Controle verslag van elektrische installaties op laagspanning en op zeer lage spanning

ORIGINEEL EXEMPLAAR
REF. 122/2023/71937/01:1

DATUM VAN CONTROLE **29/06/2023** AGENT **Mohamed Izmar**
 ADRES VAN CONTROLE **Rue Américaine 165 (verdieping 03) - 1050 Ixelles** TYPE CONTROLE **Controlebezoek verkoop oude installatie (8.4.2.)**

Croquis de position élémentaire et descriptif sommaire des tableaux
Schets elektrische installatie en beschrijvende opsomming elektriciteitsborden
Sur base de ce qui est visible et accessible lors du contrôle - Gebaseerd op wat zichtbaar en toegankelijk is tijdens de keuring

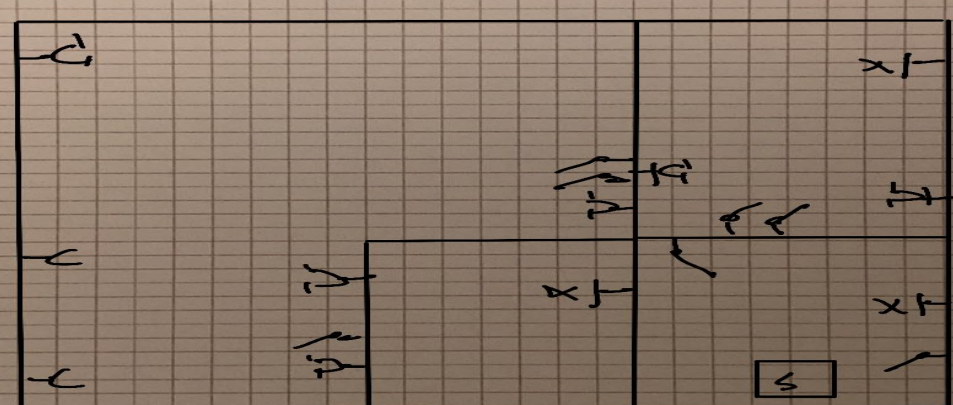
- De aardingsgeleider is niet verbonden met de toestellen van klasse I. - 4.2.4.3.;5.4.3.
- De beschermingsindex tegen rechtstreekse aanraking van de verlichting, stopcontacten en/of schakelaars is niet voldoende - plaats afscherming, dekseltjes, kapjes.
- Er is geen differentieelstroominrichting geplaatst aan het begin van de installatie. - 4.2.4.3.
- Eén of meerdere stopcontacten is niet van een kinderbeveiliging voorzien. - 4.2.2.3.
- De eendraadschema's en/of situatieplannen zijn niet aanwezig. - 3.1.2.;6.4.6.;6.5.7.;9.1.2.

- We kunnen niet uitsluiten dat er bij het voorleggen van de schema's nog andere inbreuken zijn.
- Er ontbreekt essentiële informatie over het elektrisch materiaal om te oordelen over de veiligheid die zij zou moeten garanderen.
